Sheet: /1 Conectores/
File: 01_conectores.kicad_sch

Title: IC2S Extension Board Model 7 - EBM7-2608 - Load Cell 4AI

Rev: V2.3

Sheet: /5 ADC/

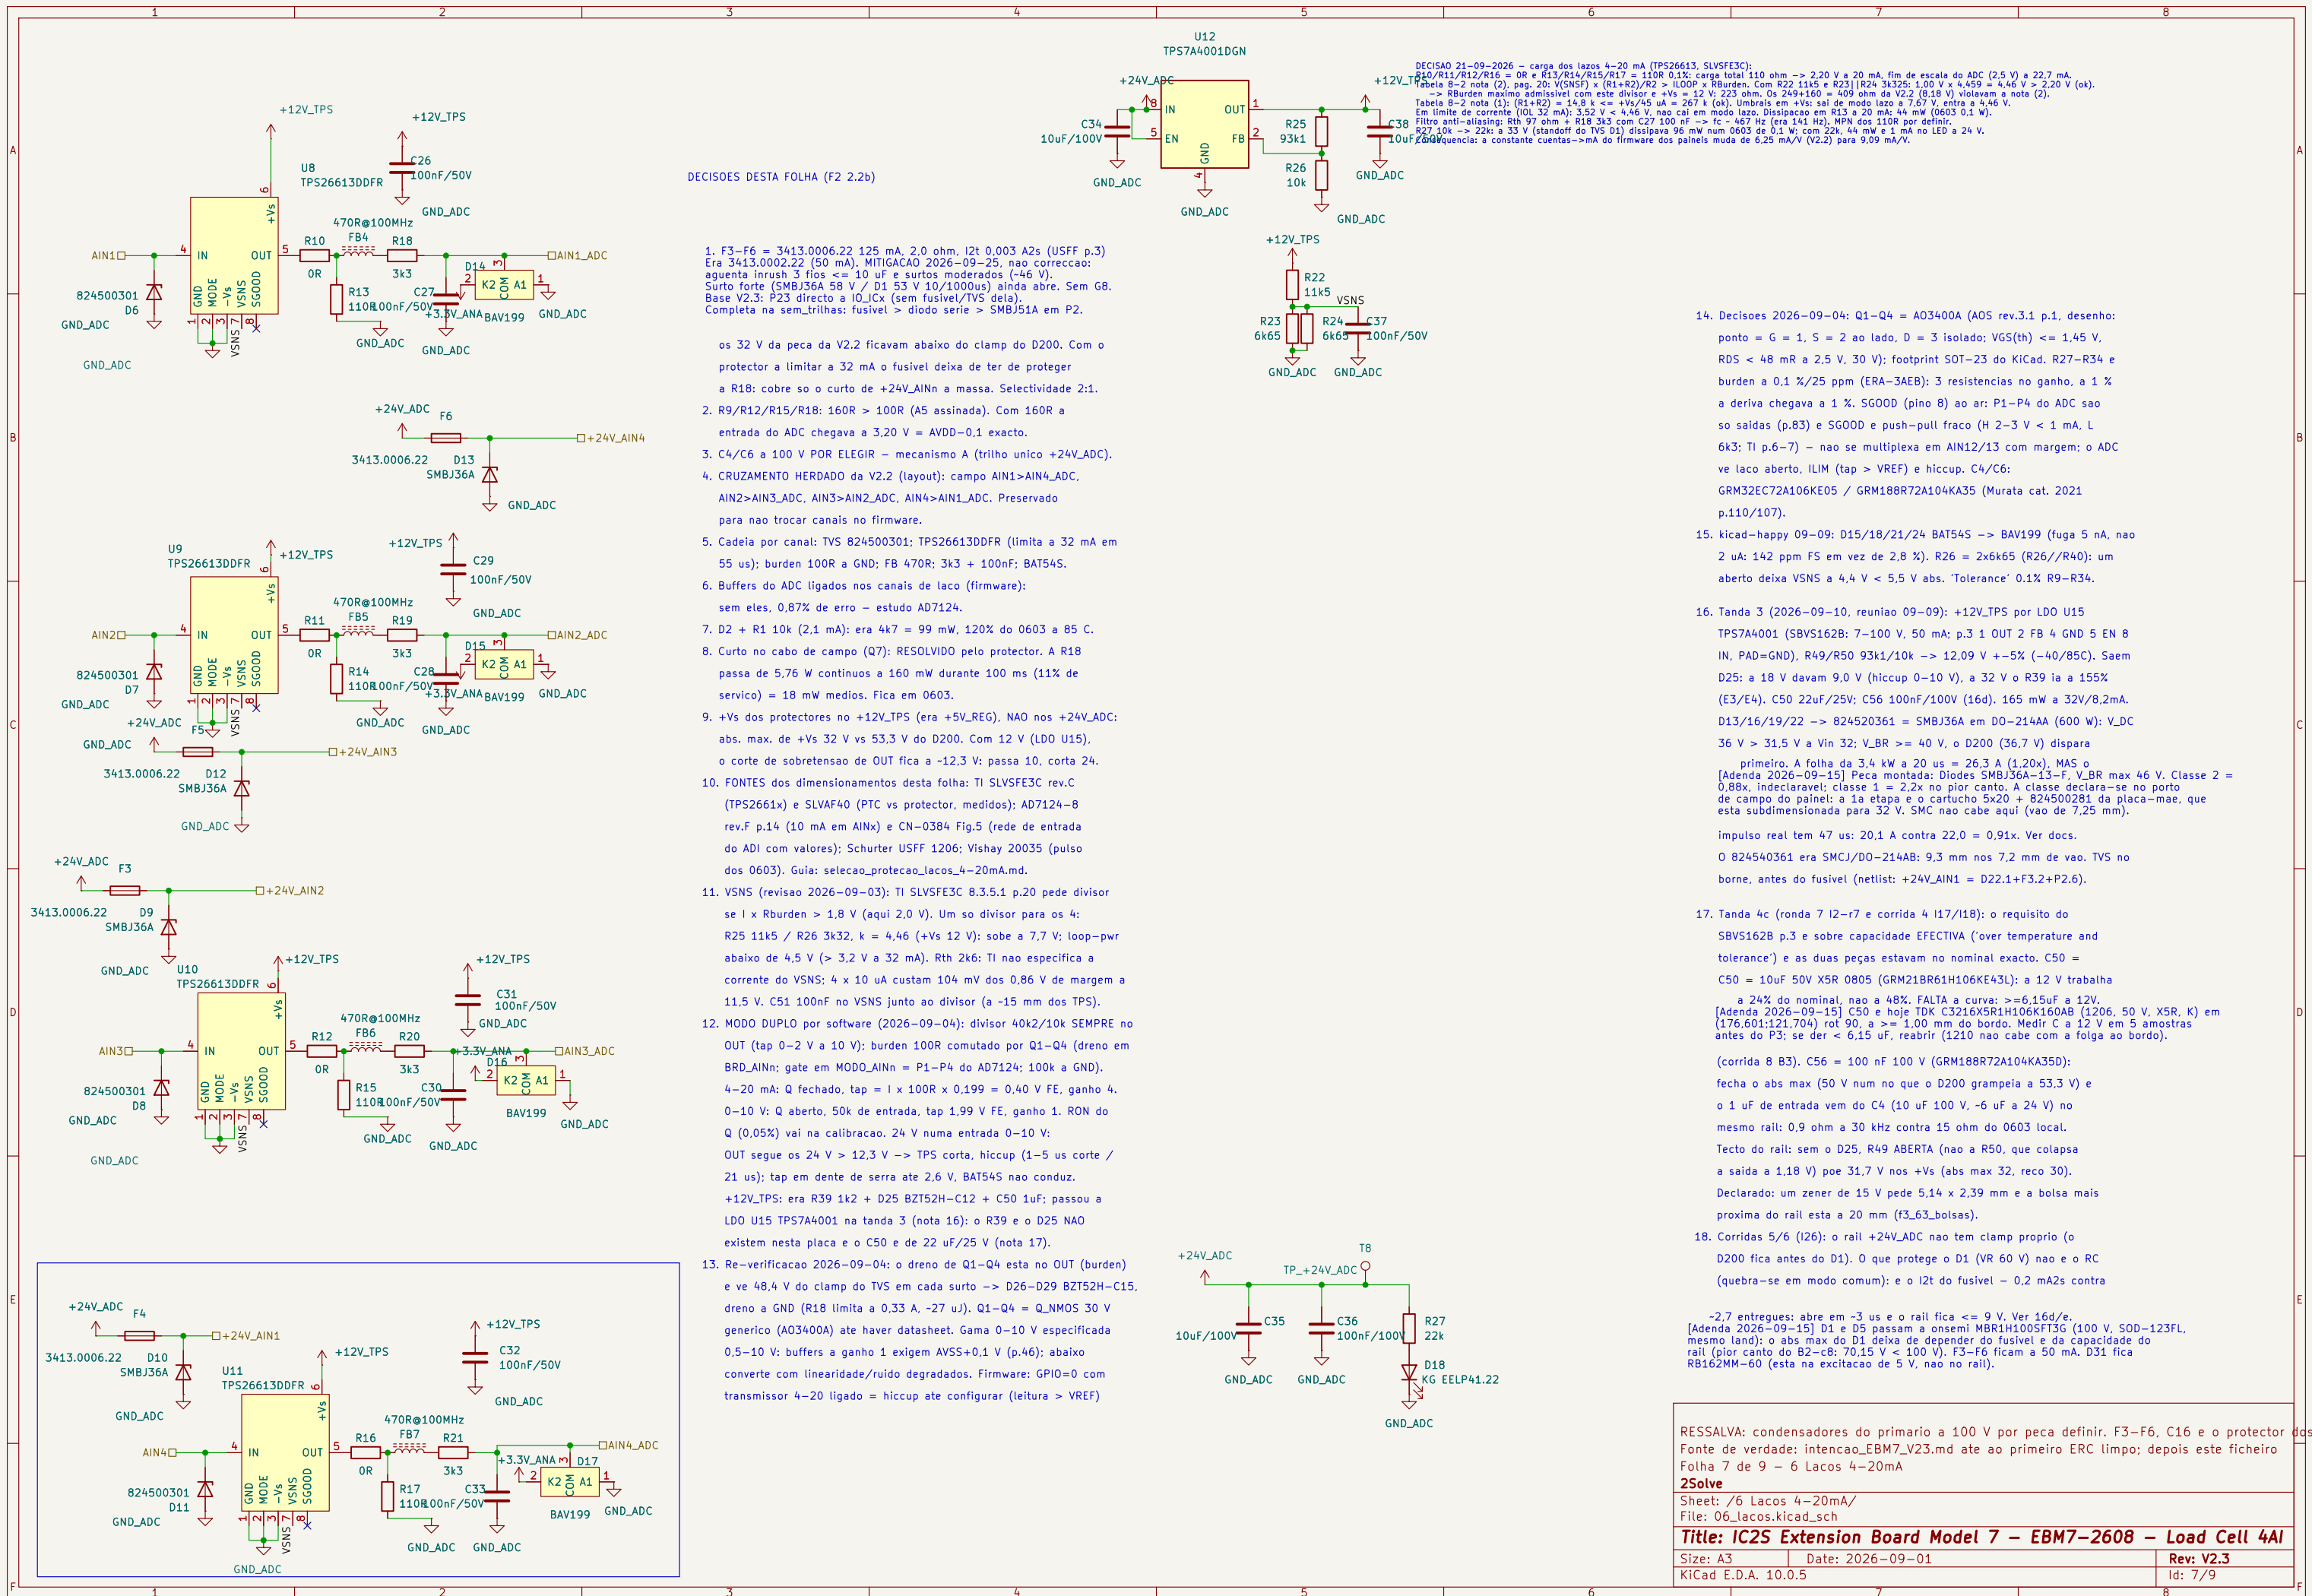
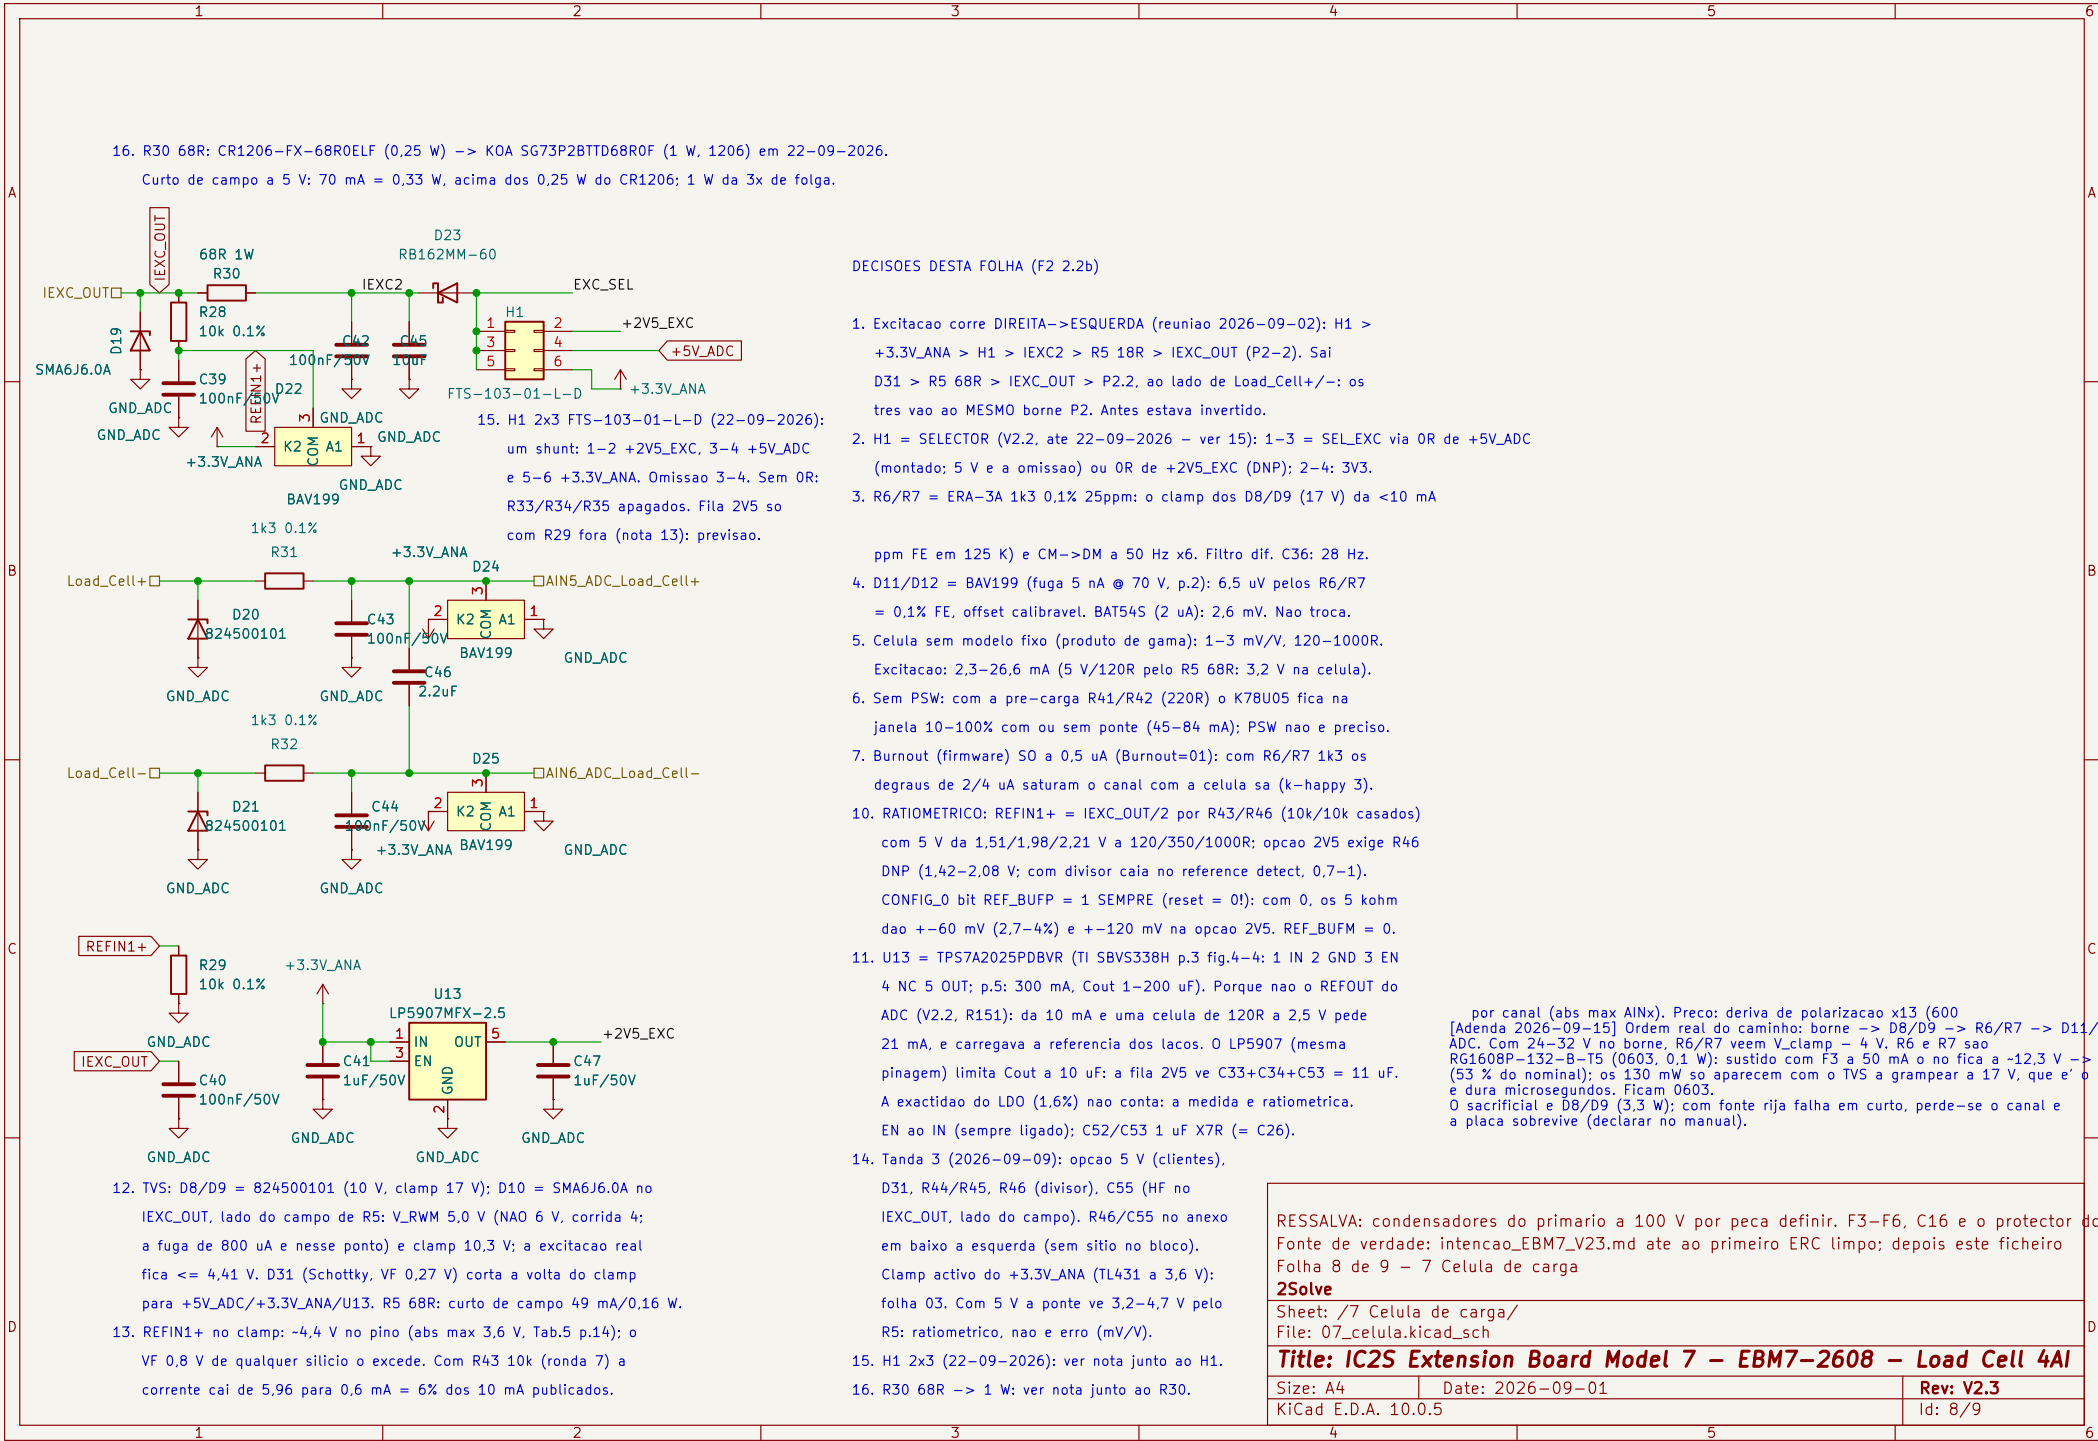
- A5 APLICADA: R151/R152 FORA. Resta o R150 (0R) a levar VREFADC (2,5 V) ao REFIN2(+). Na V2.2 os tres 0R punham 5 V no pino 20 – abs max 3,6 V – em TODAS as placas.

- REFIN1+ = IEXC_OUT via R43/D30 (folha 07 n.13); REFIN1-=GND_ADC: ratiometrica (ADI Fig.128; folha 07 n.10). REF_SEL = REFIN1.
- DGND do U6 em GND_ADC: plano unico da regio analoga.

- AVDD: +3.3V_ANA > C31 (pasante NFM, 2 A, 30 mOhm). IOVDD: +3.3V_IOVDD (FB7 na folha 3) > C30 + C29.
Nota: na folha 3 esta rede chamou-se +3.3V_AVDD por engano ate esta folha; corrigida para +3.3V_IOVDD.

- SYNC (27): R24 10k a +3.3V_IOVDD (revisao 2026-09-03). O AD7124 nao tem pull-up interno (p.9); SYNC baixo = ADC em reset (p.16).
- CLK (31) livre: opcao de relógio externo (V8) – o interno +-5% custa 22 dB de rejeicao a 50 Hz.

- PSW (25) sem uso (rodada 9: pioraria o K78U05).
- Firmware: REF_EN=1; buffers AIN em todos os canais; calibracao de sistema; diagnosticos do ADC (monitor de sobretensoa, REF_DET_ERR, burnout) – teriam apanhado o defeito da V2.2 desde a primeira placa.

- Firmware (revisao 2026-09-03): REF_BUF = REF_BUF = 0 nos setups com REFIN2. REFIN2(-) esta em AVSS e os buffers de referencia exigem AVSS+0,1 V (AD7124-8 rev.F p.7 e p.47).

- MODO DUPL0 (2026-09-04): P1-P4 (pinos 6-9 = AIN2-AIN5, p.15) sao saidas digitais a AVDD (IO_CONTROL_1, p.48/83) -> MODO_AIN1..4. Remapeado: AIN1_ADC>AIN0, AIN2_ADC>AIN1, AIN3_ADC>AIN6, AIN4_ADC>AIN7 (pinos mais proximos de cada fila na PCB), celula > AIN10/AIN11. Firmware: GPIO_CTRLx=1; GPIO_DATx=1 -> 4-20 mA (ganho 4, FE 1,59 V), 0 -> 0-10 V (ganho 1, FE 1,99 V). VOH = AVDD-0,6 = 2,7 V (p.8). Ler > VREF sem configurar = falha.

Sheet: /8 Temperatura NTC/
File: 08_ntc.kicad_sch

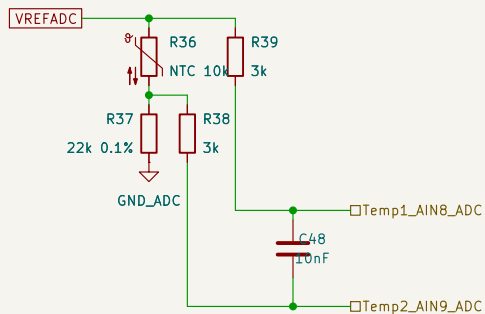
1. FINALIDADE: compensação de JUNTA FRIA para medida de TERMOPAR (reunião 2026-09-02). O NTC FICA na placa; nunca foi usado em campo até hoje.
2. VARIANTE da Fig. 126 do AD7124-8 (p.74): o NTC é excitado pelo REFOUT (não por IOUTx) e REFIN2 abrange o divisor todo. Ratiométrica, mas o código satura no frio (ver 7).

3. Divisor: $V_{REFADC} > R_{20} \text{ (NTC } 10k) > R_{21} \text{ } 5k62 \text{ } 0,1\% > GND_ADC$. Leitura DIFERENCIAL AIN8/AIN9 por R22/R23 3k com filtro C42 10 nF. R21 ERA-3A e o braço de precisão.

4. $V_{REFADC} = REFOUT$ do AD7124 (folha 5), rótulo global. $REF_EN=1$, $REF_SEL=REFIN2$ e $REF_BUFP=REF_BUFM=0$ no firmware.
5. Carga do divisor sobre o REFOUT: 100 uA (R21 22k), 1,0% dos 10 mA que o datasheet permite (pag. 7). Sem risco.

6. A inversão do divisor continua EXCLUÍDA (Portao 0, it. 6).
7. GAMA (kicad-happy 2026-09-09): R21 5k62 $\rightarrow$ 22k. $AIN9 = 2,5 \text{ V} \times R_{21} / (R_{21} + R_{NTC}) = 203 \text{ mV}$ a $-40 \text{ }^{\circ}\text{C}$ e $2,345 \text{ V}$ a $+85 \text{ }^{\circ}\text{C}$; dentro de $AVSS+0,1 \text{ V}..AVDD-0,1 \text{ V}$ (buffers, p.7) em toda a gama $-40..+85 \text{ }^{\circ}\text{C}$.
